Geologia Ecologia Agricoltura  
di S. Ghilardi & C. s.n.c.

**Oggetto: errata corrige allo studio geologico ai sensi dell'art. 13  
c.14-bis della L.R. 12/2005**

Figura 1 - Area oggetto di segnalazione e attuale classificazione di fattibilità

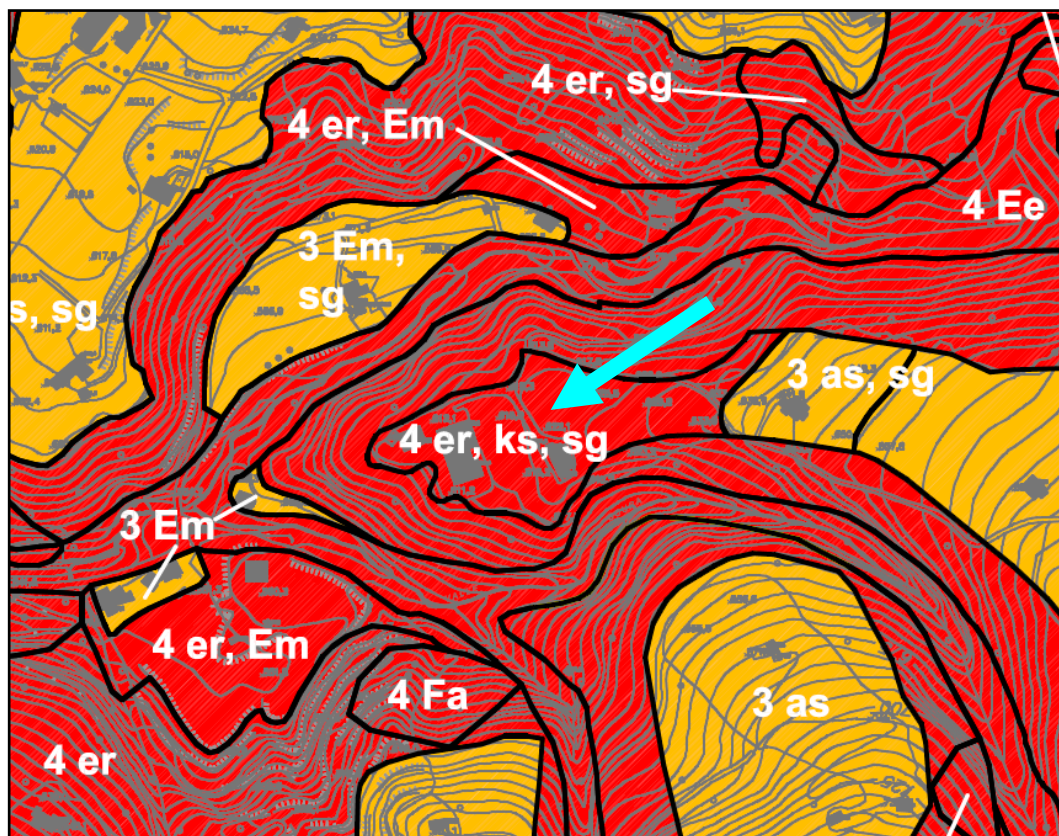
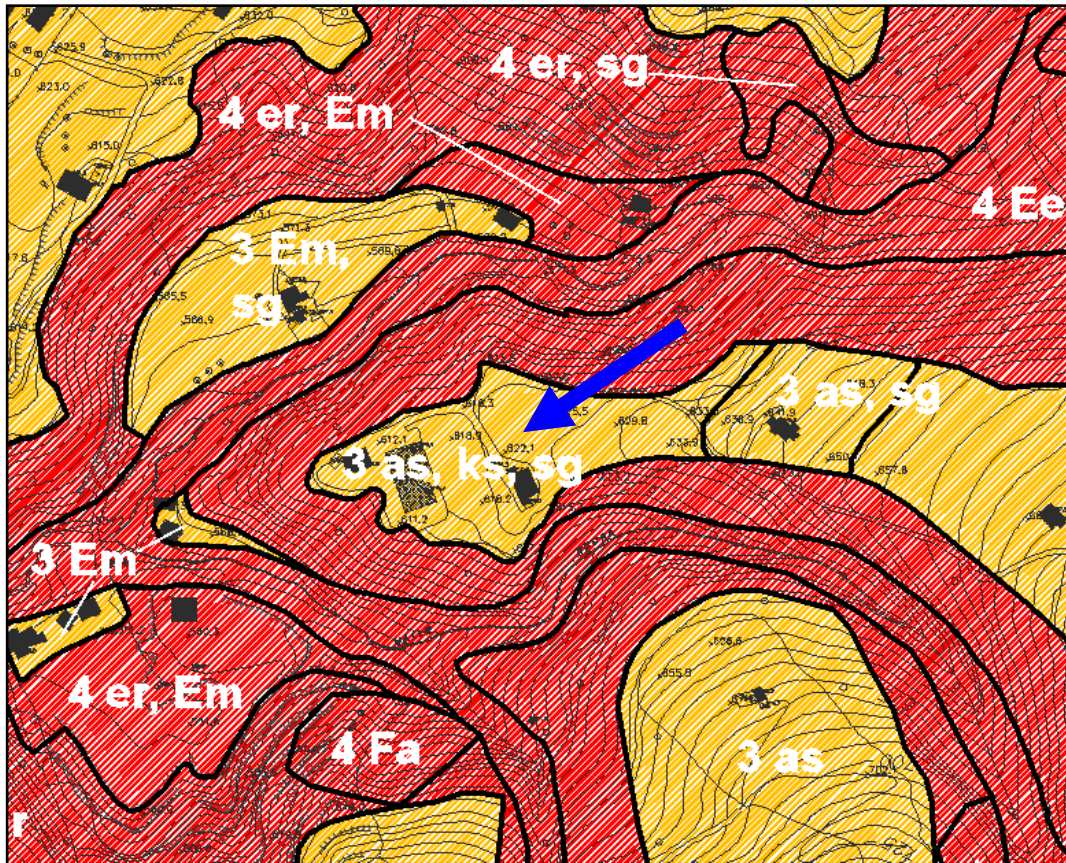
Il Comune di Gandino ci ha segnalato un'area del proprio territorio (località *Camprèla*) in cui ha riscontrato, a suo parere, un'incongruità tra la classe di fattibilità geologica indicata nello studio geologico (da noi recentemente redatto ai sensi della L.R. 12/2005) e le reali caratteristiche dei luoghi.

Alla luce di questa segnalazione, gli scriventi hanno eseguito un dettagliato sopralluogo e rilievo delle caratteristiche geologiche e geomorfologiche più salienti dell'area in oggetto (vedi immagine). Il sopralluogo ha permesso di constatare senza dubbio che, effettivamente, l'assegnazione alla classe di fattibilità geologica "4 er" all'area in questione è da considerarsi un mero errore grafico.

È stato poi eseguito un confronto con il precedente studio geologico (redatto sempre dagli scriventi), ed è stata consultata una relazione geologico-tecnica eseguita nel sito da altri Professionisti<sup>1</sup>, rafforzando ulteriormente l'idea che l'assegnazione della classe 4 sia scaturita da un

mero errore grafico e/o di siglatura della cartografia, riportato poi a cascata anche nella Carta di Sintesi.

Alla luce di quanto detto, nelle more di quanto previsto all'art. 13 c.14-bis della L.R. 12/2005, si ritiene di poter modificare l'area, riclassificandola dalla classe di fattibilità geologica "4 er" alla classe di fattibilità "3 as".

Figura 2 - Stralcio della cartografia di fattibilità geologica con la correzione apportata nell'area oggetto di osservazione
